Mission régionale d'autorité environnementale

**Avis sur la construction du parc agrivoltaïque de Laujole
sur les communes de Saint-Etienne-de-Tulmont et d'Albias (82)**

N° Saisine : 019013 et 20564/A P

Date : 10/09/2026

Figure 2: plan de masse du projet (extrait de l'étude d'impact)

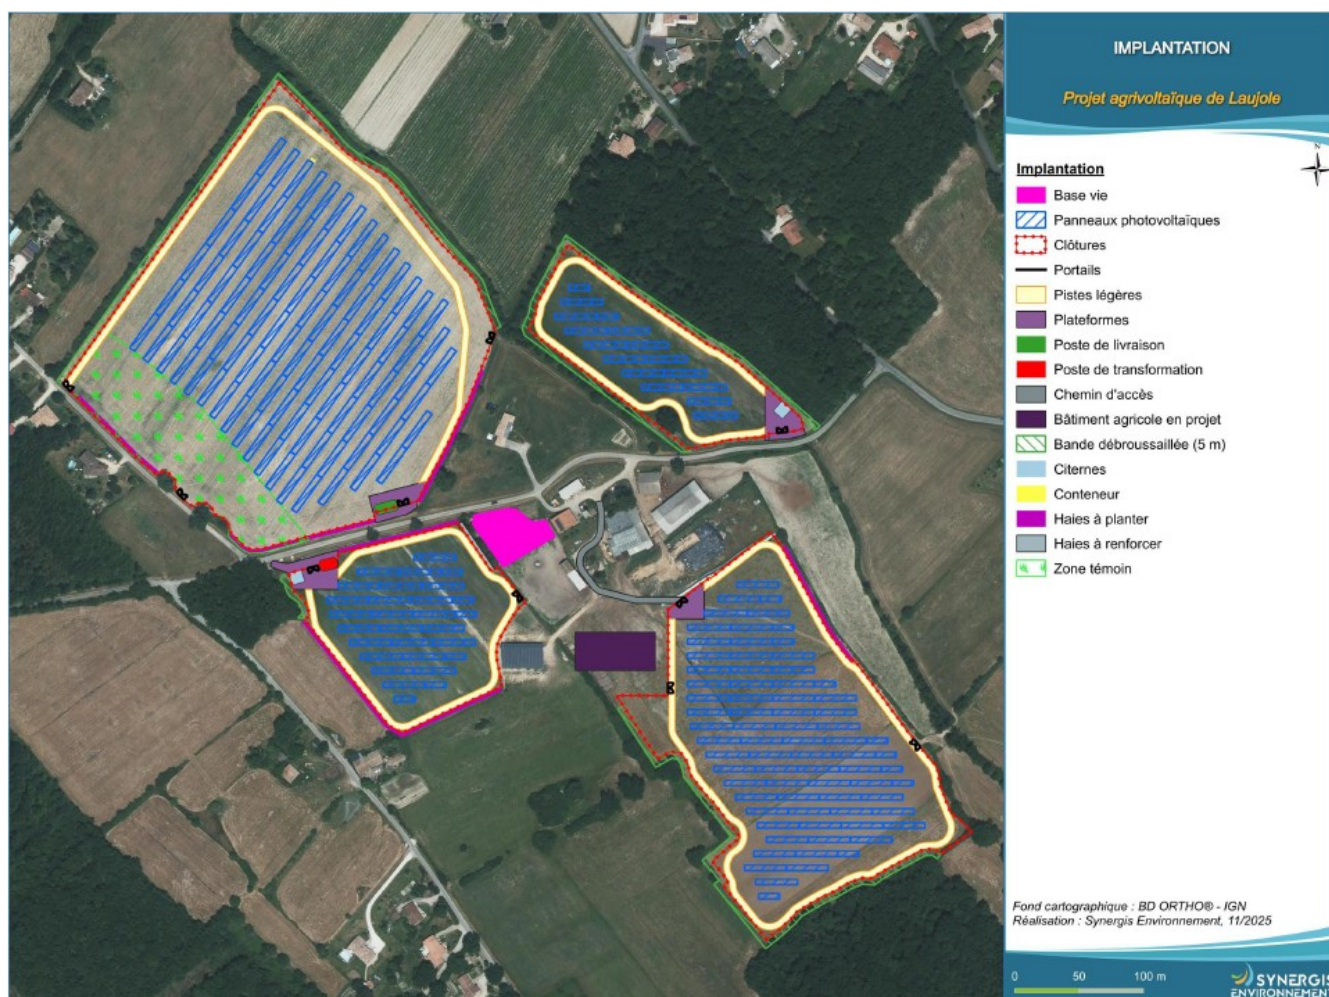
Une fois l'exploitation choisie, quatre variantes sont présentées et cartographiées. La première variante sur l'ensemble de la zone d'étude pressentie représente 20 ha clôturés. Suite aux contraintes techniques agricoles, l'évitement des petits boisements et haies, des zones humides et des zones classées N sur la commune de Saint-Etienne-de-Tulmont, des préconisations du plan de prévention du risque inondation et des zones d'évitement paysager, la variante finale est formée de quatre îlots clôturés.

Compte tenu des enjeux de biodiversité sur le secteur, la MRAe recommande de mener à son terme l'optimisation de l'implantation des panneaux sur le site choisi pour retenir la variante de moindre impact écologique.

Figure 3: implantation et enjeux des chiroptères (extrait de l'étude d'impact)

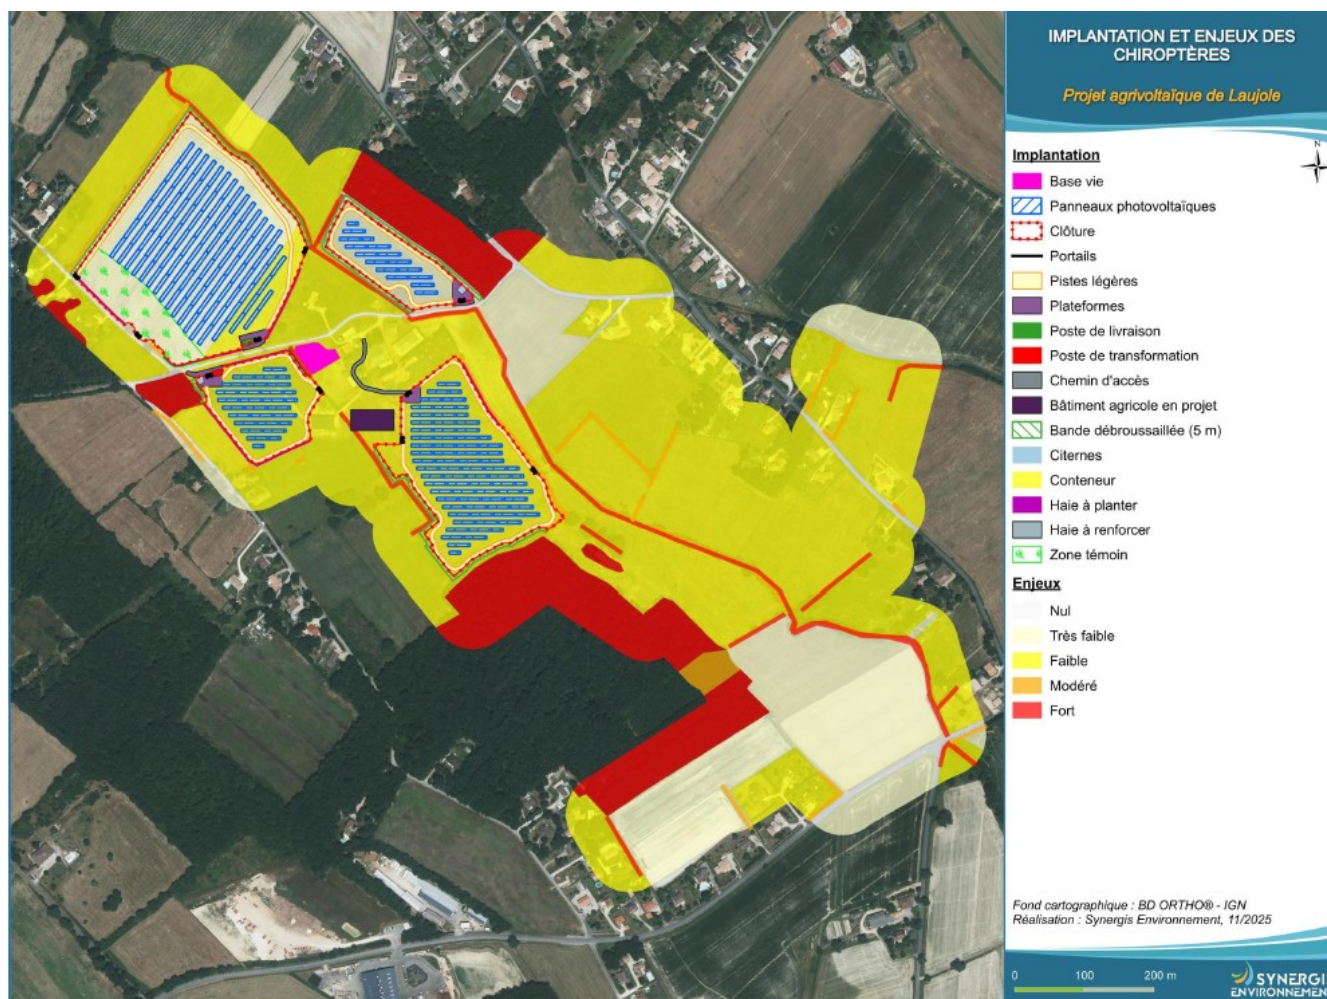
Les inventaires mettent en évidence une richesse spécifique particulièrement élevée pour les chiroptères (groupe d'espèces à PNA) avec 20 espèces identifiées (80 % des espèces connues sur le département du Tarn-et-Garonne), favorisées par la présence de lisières arborées, de haies, de ripisylve et de

mares. Une des mares au sud de l'îlot 4 comprend la plus forte activité. Les enjeux sont classés en forts à très forts sur les mares, les haies et les boisements en bordure de la zone d'implantation. Les milieux semi-ouverts (pâtures, évaluées à enjeu faible) semblent être utilisés pour la chasse ; les milieux ouverts (cultures, évaluées en enjeu très faible) ne semblent pas très attractifs car aucune activité de chasse n'a été observée ou enregistrée sur ces secteurs. Quinze espèces et deux groupes d'espèces présentent un enjeu modéré sur sites : le Grand Murin, le Grand Rhinolophe, le Murin à oreilles échancrées, le Murin d'Alcathoe, le Murin de Bechstein, le Murin de Daubenton, le Murin de Natterer, la Noctule de Leisler, l'Oreillard gris, le groupe des Oreillards, l'Oreillard roux, le Petit Rhinolophe, le groupe des Pipistrelles, le Rhinolophe euryale et la Sérotine commune.

Compte tenu de l'absence de prise en compte des impacts des panneaux, les mesures proposées sont à compléter afin de limiter les impacts sur l'avifaune et sur les chiroptères. Des mesures de réduction technique (texturage ou matification des panneaux) sont à proposer ainsi qu'un recul des panneaux par rapport à la ripisylve pour laisser une zone tampon suffisante. En effet, la MRAe rappelle le rôle des lisières comme écotone particulièrement riche en biodiversité et l'importance de préserver un espace assez large afin de laisser la libre circulation des espèces et de préserver leur zone de chasse, nécessaire à leur alimentation.

La MRAe recommande de compléter l'étude d'impact par une meilleure évaluation des impacts du projet, notamment des panneaux sur l'avifaune nicheuse au sol ainsi que les chiroptères, car ceux-ci sont insuffisamment qualifiés. L'application de la séquence « éviter, réduire, compenser » est à reprendre pour que le projet respecte l'objectif de non perte nette de la biodiversité sur ces deux groupes d'espèces.

Figure 4: implantation et enjeux de l'avifaune nicheuse (extrait de l'étude d'impact)

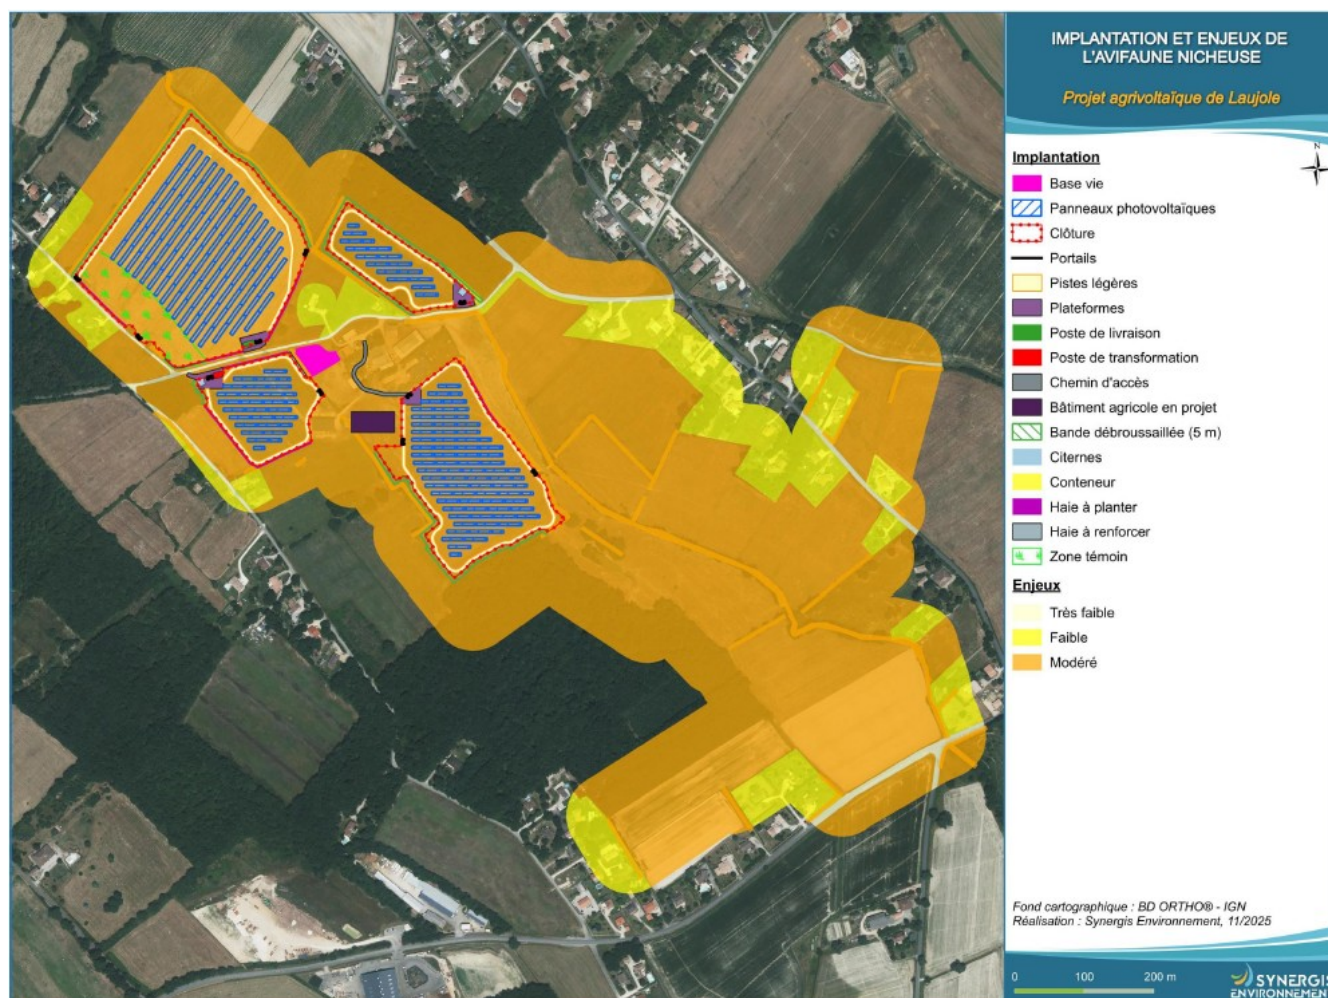
Les enjeux pour l'avifaune sont évalués à « fort » pour le Milan royal, une espèce à PNA. Les autres enjeux sont « modérés » notamment pour les espèces migratrices comme l'Alouette lulu, l'Elanion blanc, le Martin-pêcheur d'Europe, le Milan noir, le Pic noir, ou encore les espèces nicheuses dans les boisements ou les haies à proximité comme la Chevêche d'Athéna, le Verdier d'Europe, la Tourterelle des bois, l'Hirondelle rustique, ou nicheuse au sol comme la Cisticole des joncs. La Linotte mélodieuse classée en enjeu faible dans le dossier est notée en enjeu modéré au niveau régional. L'enjeu doit donc être rehaussé. Le Busard Saint-Martin est noté en enjeu modéré et comme espèce hivernante, donc en chasse sur les parcelles. Cependant, la MRAe rappelle que cette espèce niche au sol plutôt au niveau

des friches et au niveau des cultures, donc potentiellement sur une partie du site d'implantation des panneaux.

Le fait de réensemencer par un couvert végétal entre la période de transition de la dernière rotation de culture et le démarrage de chantier, pour éviter les risques d'érosion et de pollution du cours d'eau par les particules fines, semble aller à l'encontre de la mesure de défavorabilisation de la zone pour les

espèces d'oiseaux nicheuses au sol. Ce point reste à éclaircir par les écologues avant le début de chantier.

Figure 6: mesures paysagères proposées (extraites de l'étude d'impact)

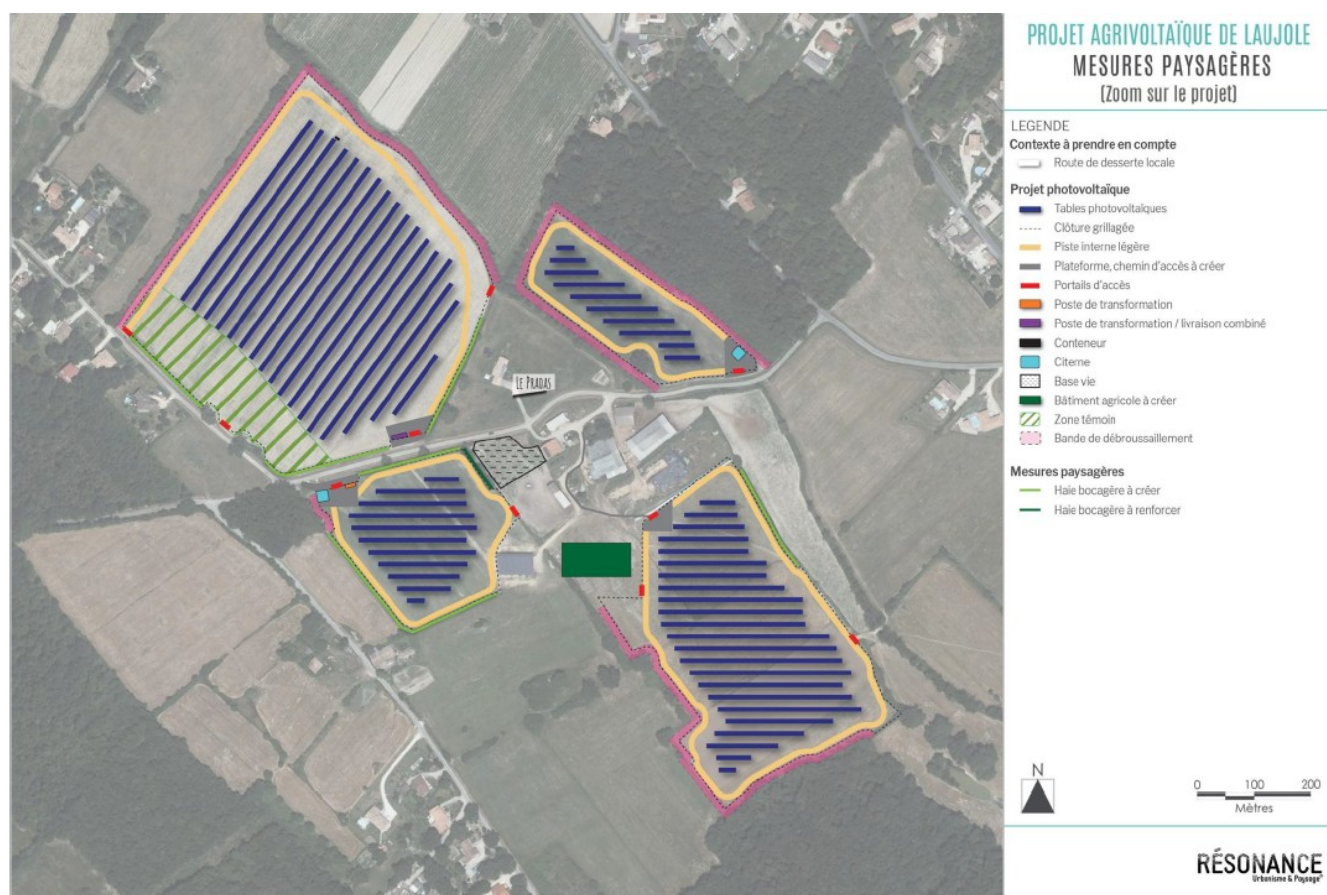
Afin de réduire les incidences paysagères, le projet prévoit la création de haies multistrates d'une largeur de 3 mètres, composées d'une strate arbustive et d'une strate arborée, dont la hauteur n'excèdera pas 8 mètres. Le dossier présente des photomontages illustrant la situation avant et après la mise en œuvre de ces mesures, permettant d'apprécier leur efficacité.

Au regard du recul retenu pour l'implantation des panneaux, des mesures d'intégration paysagère proposées et des éléments produits dans le dossier, la MRAe considère que la démarche d'évitement et de réduction mise en œuvre sur le volet paysager apparaît globalement satisfaisante.
